**SAKSFRAMLEGG**

**Kunngjøring om offentlig ettersyn fra 05.05.2014 til 16.06.2014  
Forslag til detaljregulering - Helga Vaneks vei 2**

## Helga Vaneks vei 2a og 2b, Mortensrud Planforslag til offentlig ettersyn Detaljregulering

Skisse 4.3.1 Parkering og menighetshus under kirken

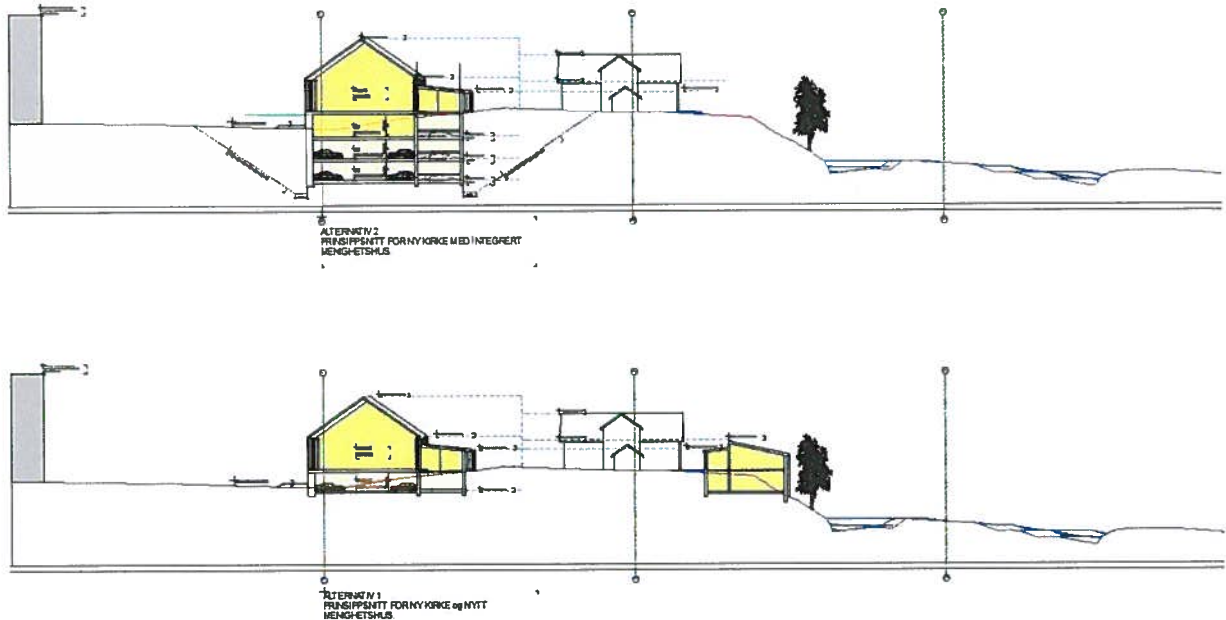
Reguleringsformålene støttes. Etaten vurderer at man må kunne gå lavere enn ytre bys p-norm, da planområdet har god kollektivdekning, og at det finnes mange parkeringsplasser i forretningsanlegg i nærheten. Ideelt sett burde det ikke være parkeringsanlegg under kirken, men etaten ser at løsning med parkering på terreng ikke er heldig, da det er en intensjon om å opprettholde en grønn omramning av Mortensrud gård. Forslagsstiller har skissert et alternativ med to parkeringsetasjer og menighetslokaler i underetasjen. Etaten vil gjøre en endelig vurdering etter offentlig ettersyn.
